Ministero della cultura

SOPRINTENDENZA SPECIALE PER IL PIANO NAZIONALE  
DI RIPRESA E RESILIENZA

Oggetto: [ID\_VIP: 5602] **PROVINCIA DI SASSARI** (comuni di Buddusò, Ozieri e Pattada) – **PROVINCIA DI NUORO** (comuni di Bitti, Onani, Osidda, Lodè e Siniscola): Progetto di un parco eolico denominato "Bitti – Area PIP", composto da n. 10 (già 11) aerogeneratori con potenza complessiva di 56 MW, comprensivo di opere connesse e infrastrutture indispensabili e delle opere di rete consistenti nel potenziamento dell'esistente elettrodotto "Chilivani-Ozieri-Buddusò-Siniscola 2" a 150 kV della lunghezza complessiva di circa 75 km e ricadenti nei comuni di Bitti (NU), Osidda (NU), Onani (NU), Lodè (NU), Siniscola (NU) e Ozieri (SS), Pattada (SS) e Buddusò (SS). Progetto Definitivo – **PROVINCIA DI ORISTANO** (Comune di Santa Giusta) – Porto di Oristano.  
Procedura riferita al Decreto legislativo n. 152 del 2006 – VIA (art. 23 - PNIEC)  
Proponente: Green Energy Sardegna 2 S.r.l.  
Parere tecnico istruttorio della Soprintendenza speciale per il PNRR.

09/05/2023

(da *Fotografie recettori*, Recettore R06, chiesa campestre di S. Matteo – progetto MASE-VA ID\_VIP: 3898)

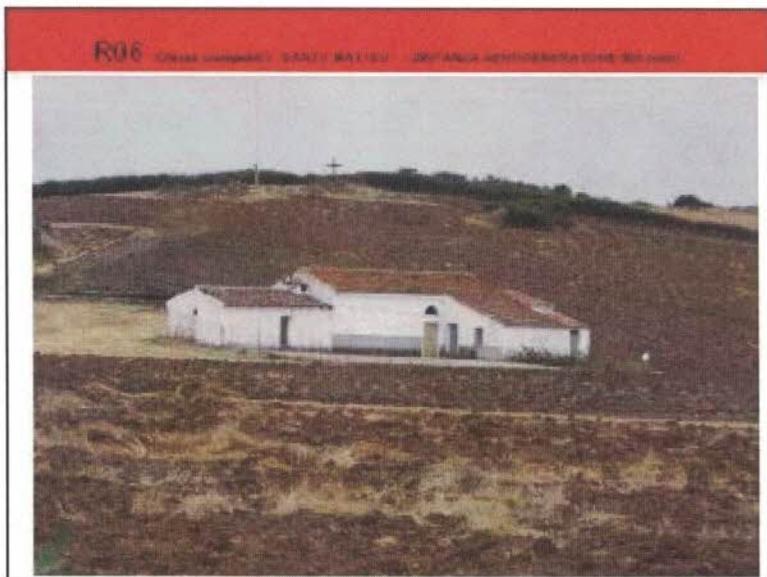
**CONSIDERATO** che tra le maggiori criticità riscontrate in riferimento al patrimonio architettonico è la vicinanza degli aerogeneratori in progetto rispetto alla chiesa campestre di S. Matteo, nel comune di Bitti, tutelata *ope legis* ai sensi dell'art. 10, comma 1, del D. Lgs. n. 42 del 2004. La chiesa campestre di S. Matteo si caratterizza oggi come un'emergenza monumentale nel contesto rurale di riferimento. I caratteri di fondamentale valore dell'edificio sono costituiti dalla sua semplicità, materica e compositiva, e dalla collocazione paesaggistica, isolata e svettante sulla piana circostante. La realizzazione degli aerogeneratori a così breve distanza, considerate anche le loro notevoli dimensioni in rapporto all'edificio, introdurrebbe un elemento dominante all'interno di questo quadro paesaggistico, alterandone le proporzioni e compromettendo la relazione tra il bene tutelato e il suo contesto. Il predetto impatto si genera a seguito della realizzazione dell'impianto industriale in esame (da sommarsi agli altri in fase di valutazione VIA di competenza statale, come evidenziato dal Proponente con la documentazione integrativa) nei confronti della chiesa campestre di S. Matteo, la cui prossima distanza dai relativi aerogeneratori, non può che essere percepita quale una sostanziale modifica del paesaggio naturale come storicamente conservatosi all'intorno del medesimo bene culturale tutelato per legge. E' il caso di osservare come gli ambiti interessati siano caratterizzati da ampie visuali panoramiche, percepibili fin da lunghe distanze, e connotati da particolare intatta naturalità, le cui preminenti emergenze sono sostanzialmente costituite dai predetti beni ed elementi culturali:

**ID PUNTO: PI47 –CHIESA DI SAN MATTEO**

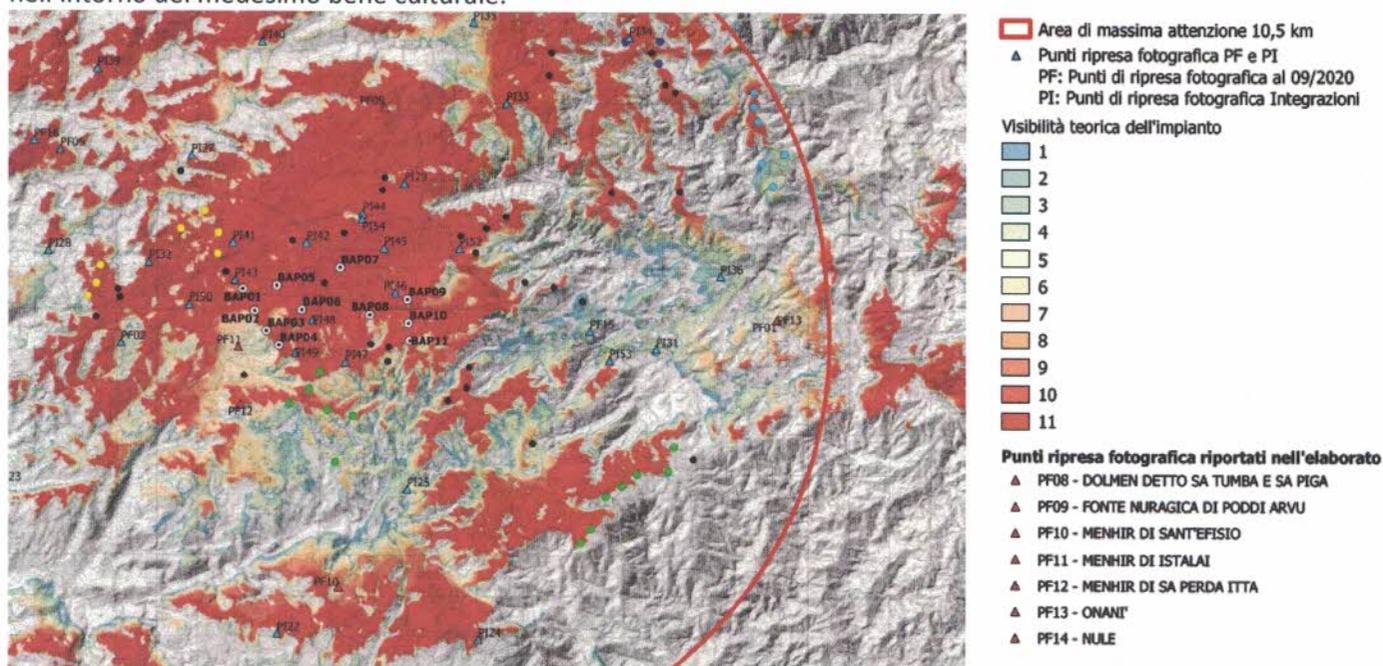
(da *Fotosimulazioni di impatto estetico – percettivo – cumulo con impianti in fase di autorizzazione*, elaborato integrativo n. RP-R.2-All.2c, dal punto di vista della chiesa campestre di S. Matteo – ID PUNTO: PI47)

**CONSIDERATO** che dalla chiesa campestre di S. Matteo sono comunque visibili tutti i 10 aerogeneratori in ultimo previsti dal progetto, costituendosi quindi un impatto come sopra descritto per un arco visivo di almeno 180° nell'intorno del medesimo bene culturale:

ID PUNTO: PF11 – MENHIR DI ISTALAI

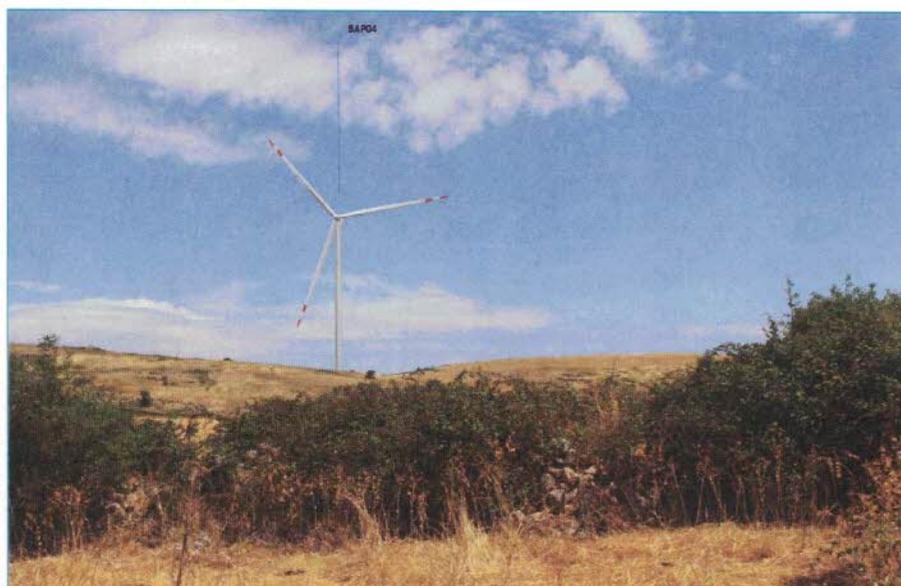
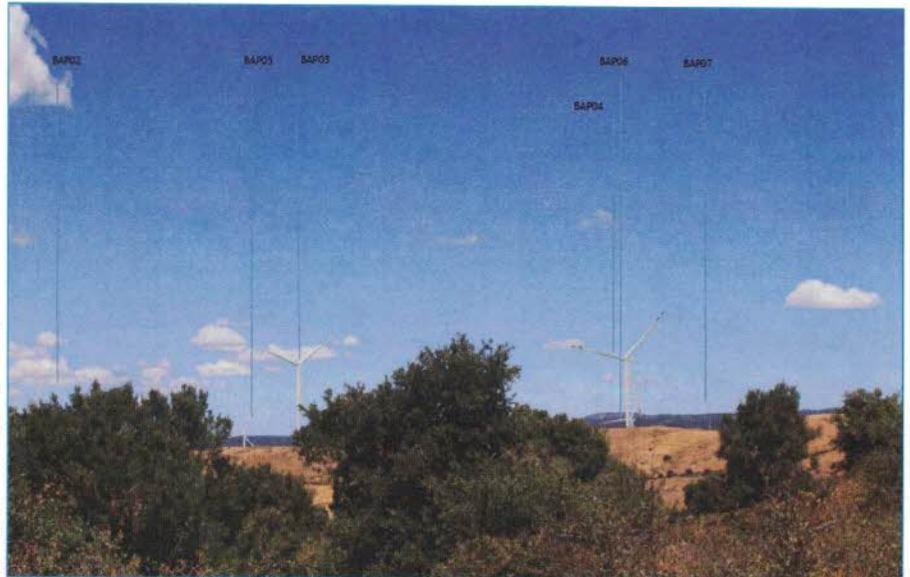
**CONSIDERATO** che anche con riguardo al bene culturale archeologico costituito dal Menhir di Istalai (ricadente nel comune di Nule e vincolato con il Decreto ministeriale 20 maggio 1964 per il suo interesse culturale particolarmente importante ai sensi della Parte II del D.Lgs. n. 42 del 2004) la realizzazione, in particolare, dell'aerogeneratore n. BAP04 (non esclusi, tuttavia, gli altri aerogeneratori intersvisibili e indicati nella precedente immagine come BAP02 e BAP03 – v. il medesimo bene identificato con il codice PF11) costituisce una invasiva alterazione del relativo contesto di giacenza (con interferenza riscontrata dal Proponente come “Ostruzione”), come naturalmente costituitosi e conservatosi fino ai tempi attuali, stante l'assoluta preminenza della struttura industriale in progetto rispetto a qualsiasi altro elemento sia naturale che antropico esistente:

(da *Fotosimulazioni di impatto estetico – percettivo – Area di massima attenzione*, elaborato integrativo n. RP-Tav.11.01a, v. il punto ID PF11 del Menhir di Istalai, con interferenza riscontrata dal Proponente come “Ostruzione” corrispondente al massimo grado di visibilità della tabella collegata: “Visibilità teorica dell’impianto” = ex 11 aerogeneratori)

Figura 6.4 – Sovrapposizione della stazione di utenza e connessione alla rete con territori boscati (da *Relazione paesaggistica*, elaborato originario n. RP – R.1, figura a p. 62)

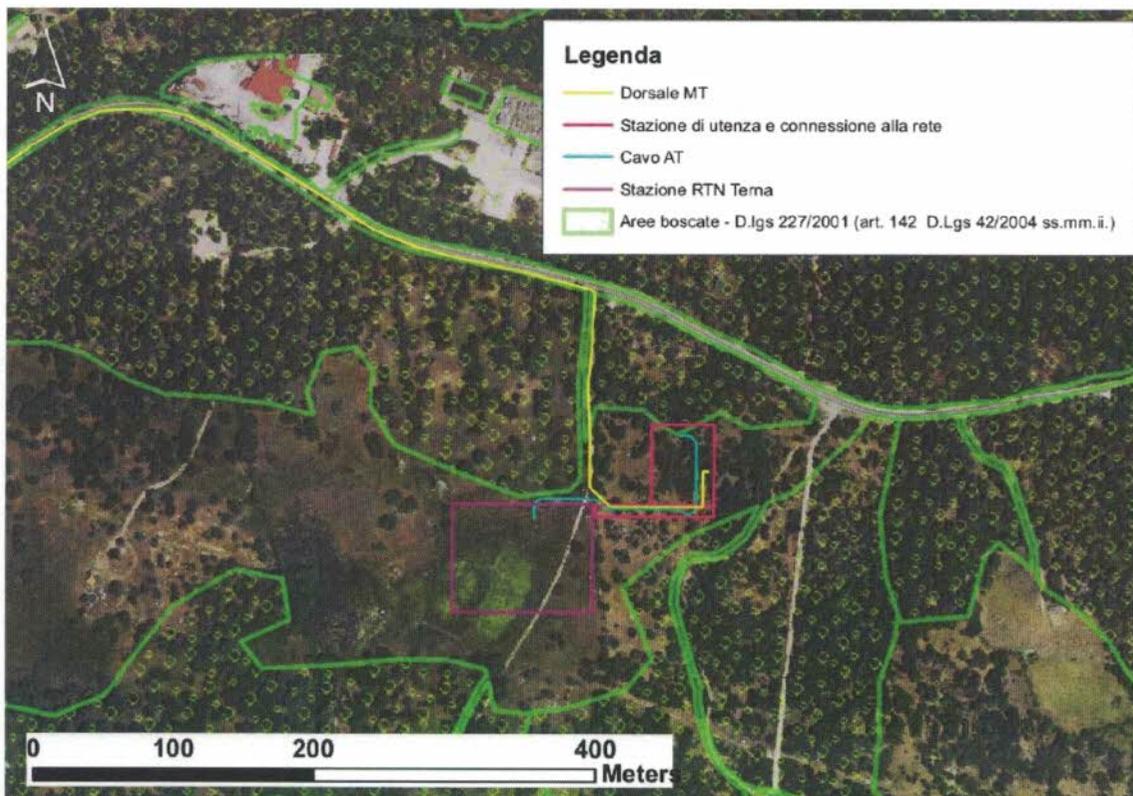
**CONSIDERATO** che l'impianto industriale di cui trattasi si colloca per la relativa sottostazione elettrica in aree tutelate per legge ai sensi dell'art. 142, comma 1, lett. g), del D.Lgs. n. 42 del 2004 (v. le osservazioni del Corpo Forestale di Vigilanza Ambientale – Servizio Ispettorato Ripartimentale di Sassari della Regione Autonoma della Sardegna prot. n. 85554 del 14/12/2020), le cui previsioni e prescrizioni di tutela si definiscono ai sensi degli articoli 4, comma 5, e 18, comma 4, delle Norme Tecniche di Attuazione (NTA) del Piano paesaggistico regionale – primo ambito omogeneo, sulla base delle componenti paesaggistiche in essi ricadenti, in particolare "aree seminaturali", la cui tutela è definita dall'art. 26 delle NTA, con la prescrizione che il relativo suolo non sia modificato e vietando la nuova edificazione ed interventi infrastrutturali (quali elettrodotti, ecc.). Quanto sopra deriva dall'evidenza che si trae dalla documentazione prodotta dal Proponente (il quale dichiara che la realizzazione della sottostazione comporta l'abbattimento di 138 esemplari arborei – v. elaborato integrativo *Riscontro osservazioni nota CTVA prot. 0102513 del 24/09/2021*, p. 45), per la quale la sottostazione si colloca in formazioni boschive al pari di quelle limitrofe già individuate (si consideri, tra l'altro, che la tutela paesaggistica per legge non si costituisce con atto amministrativo di dichiarazione, al pari dei beni paesaggistici costituiti da dichiarazioni di notevole interesse pubblico ex art. 136 del D.Lgs. n. 42 del 2004, ma sulla base della sola esistenza del medesimo bene paesaggistico quale definito dalla legge). Pertanto, si determinerebbe anche che anche la realizzazione di una delle opere connesse al progetto industriale proposto comporta un danno per il patrimonio paesaggistico tutelato per legge ai sensi dell'art. 142, comma 1, lett. g), del D.Lgs. n. 42 del 2004, in difformità alle prescrizioni dettate dalle predette NTA, considerato che il Proponente prevede che il relativo sito sia, altresì, sistemato alternandone il suo naturale andamento (v. elaborato integrativo *SE Utente – Sistemazione del terreno – planimetria e sezioni*, n. PE-Tav.11):
